# 改善箇所説明図 ①

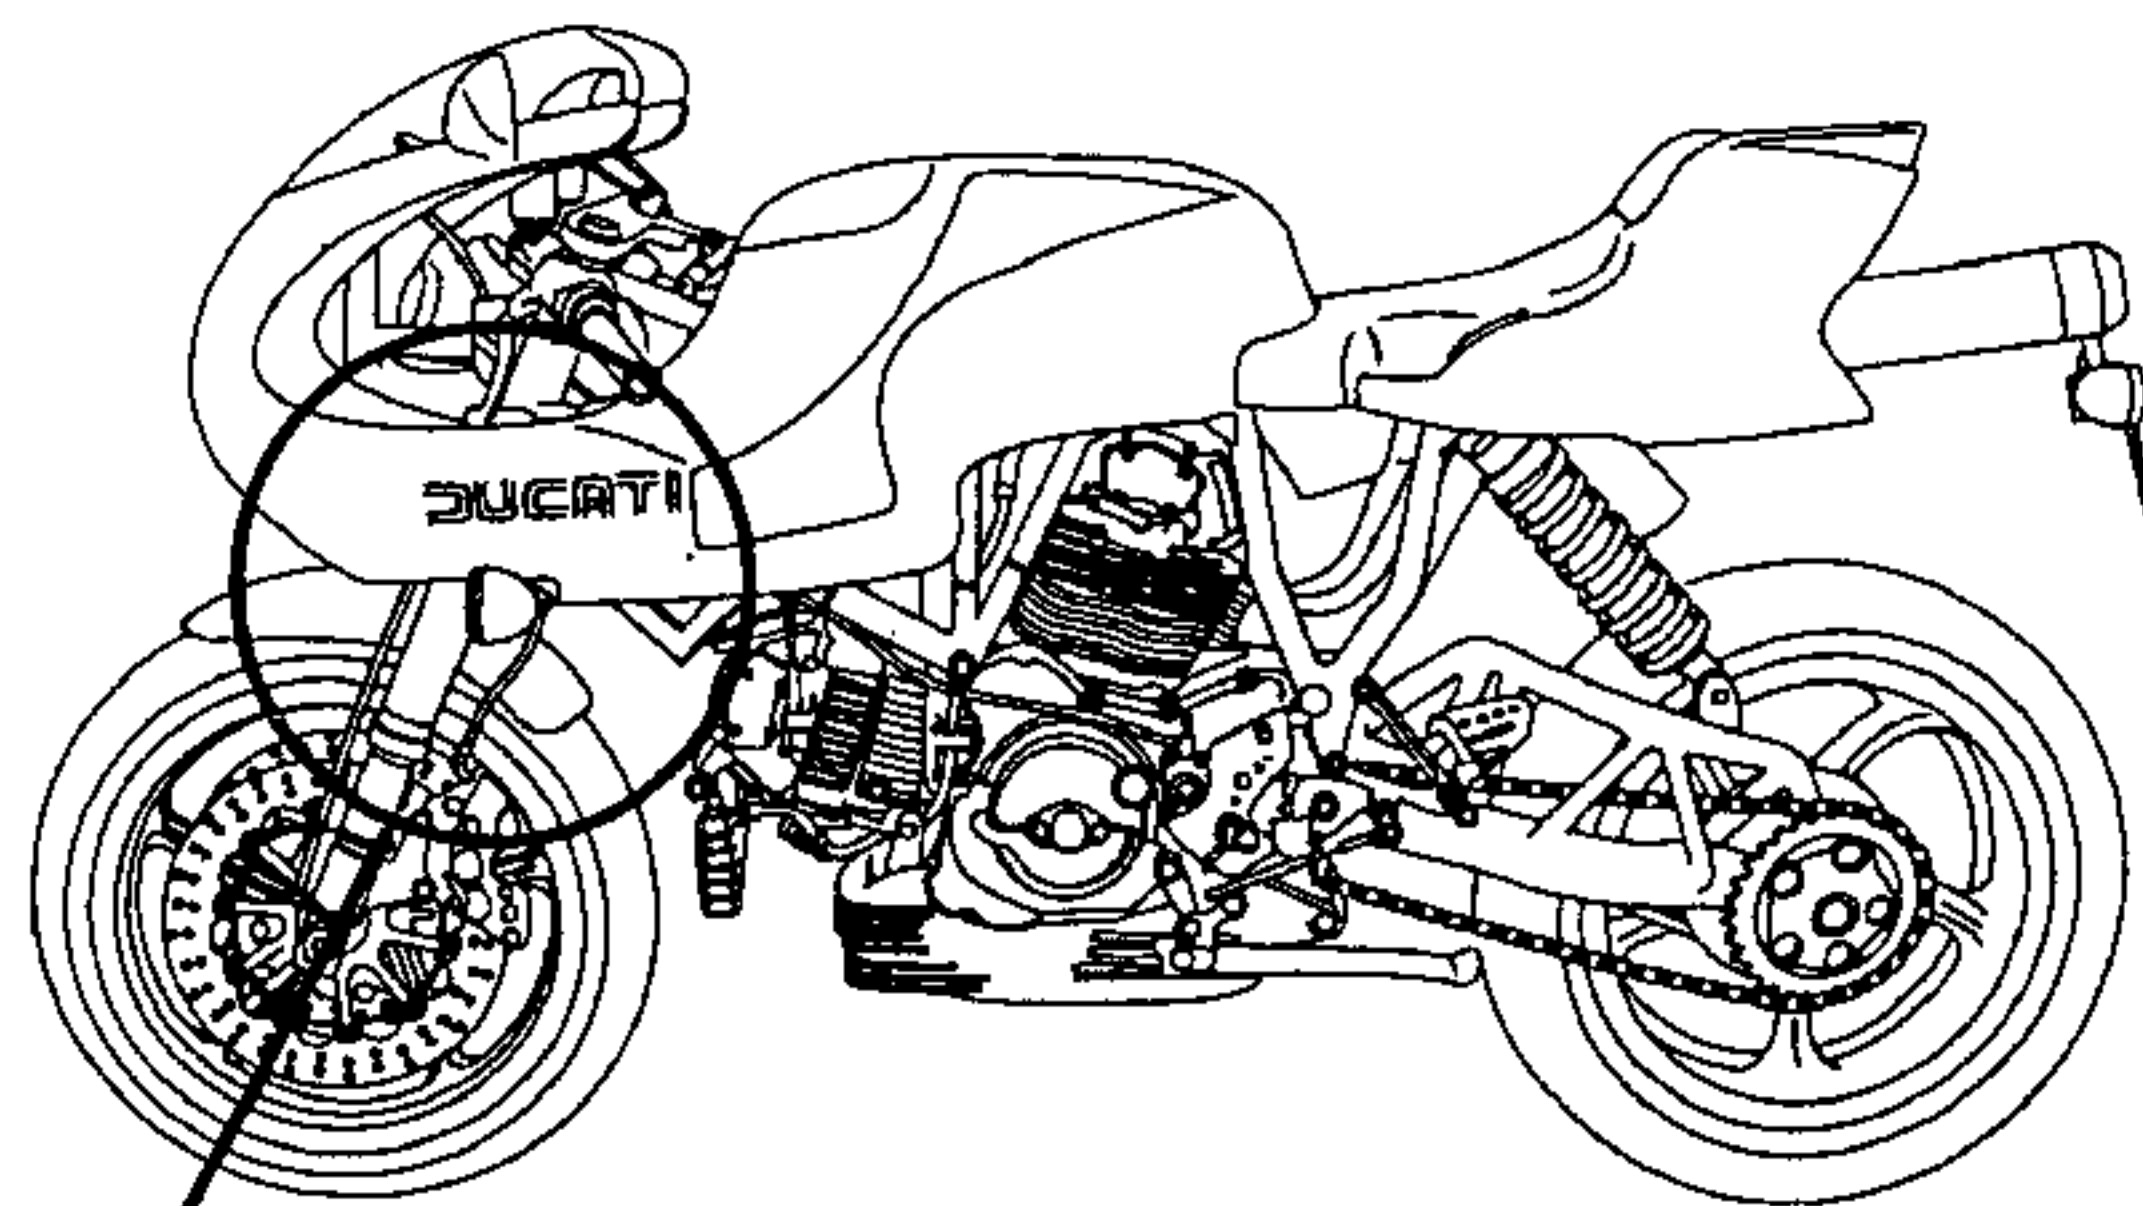
前輪用制動装置において、ブレーキホースの保持方法が不適切なため当該ホースがフロントフォークと干渉することがあり、そのままの状態で使用を続けると、当該ホースが損傷して、ブレーキ液が漏れて制動力が低下し、最悪の場合、制動力が失われるおそれがある。

全車両、ブレーキホースを保持している2つのホースクランプを外し、そのうちの1つと追加したブレーキホースサポートを用いてブレーキホースをフロントフォークに固定する。
